DEMANDE DE RENSEIGNEMENTS N° 1 DE LA RÉGIE DE L'ÉNERGIE (LA RÉGIE) RELATIVE AU RAPPORT ANNUEL 2025
DU TRANSPORTEUR

Figure R-4.1C
Séquence du cheminement des coûts 2025 de la MCC adaptée

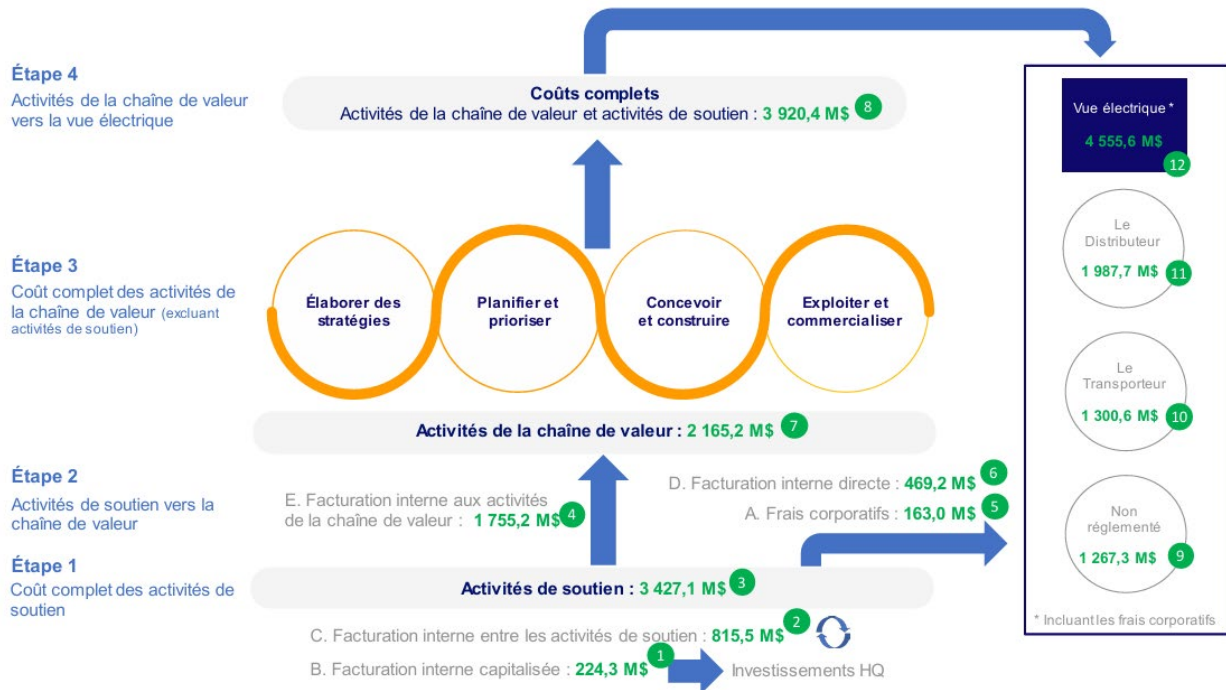
2.1 Veuillez déposer une figure similaire à celle présenté en référence (ii) pour les résultats réels de l'année 2025.

2.1.1. Veuillez également détailler les montants totaux indiqués en vert tel qu'effectué dans la réponse à la question 4.1.1 de la référence (ii) en lien avec les résultats et explications présentés à la référence (i).
